RESPUESTAS A CONSULTAS DE LICITACIÓN ELABORACIÓN DEL DISEÑO DE INGENIERÍA DE DETALLE PARA LA CONSTRUCCIÓN DE SISTEMA DE VARADO Y DESVARADO EN HANGA PIKO – RAPA NUI

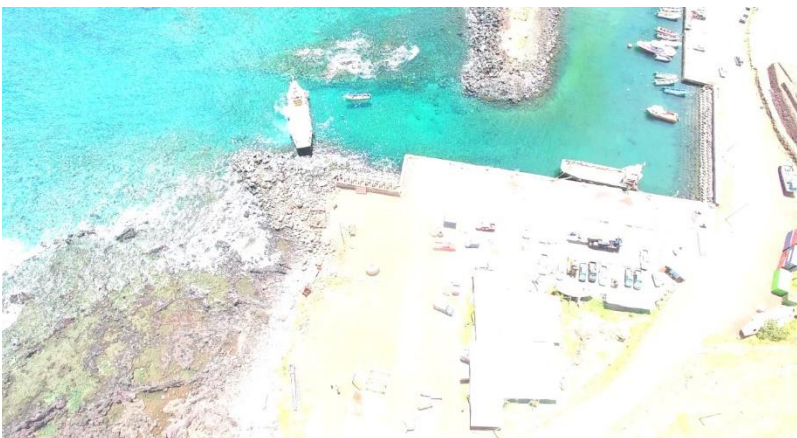
La operación de acercamiento efectuada el año 2021 no considera la maniobra para la rampa a proyectar solo el acceso a la dársena o caleta y canalizo de acceso. Aclarar que la maniobra de ingreso a la rampa proyectada esta fuera del alcance de esta consultoría así mismo como su tramitación, esto es importante por la proyección de la rampa y la imposibilidad de efectuar trabajos en el enrocado central.

La maniobra de acercamiento efectuadas el año 2021 tuvo por objeto evaluar la capacidad de maniobra de la barcaza de quedar perpendicular la línea de costa alineada con eje proyectado del varadero y de evaluar que existía suficiente área marítima entre la roca adyacente y la línea de costa.

Si la pregunta es si el Consultor tiene que tramitar ante la DGTM la aprobación de la maniobra de varada la respuesta no. Lo hará SASIPA

Lo que se solicita al consultor es que diseñe una rampa sobre la cual pueda trabajar un carro de varada y sobre el cual pueda montarse la barcaza en las condiciones que se indican en la base, es decir solo con marea alta (no de sicigias) y que ingrese lo mínimo posible al canalizo de entrada a la dársena.

La foto adjunta y los gráficos son aclaratorios
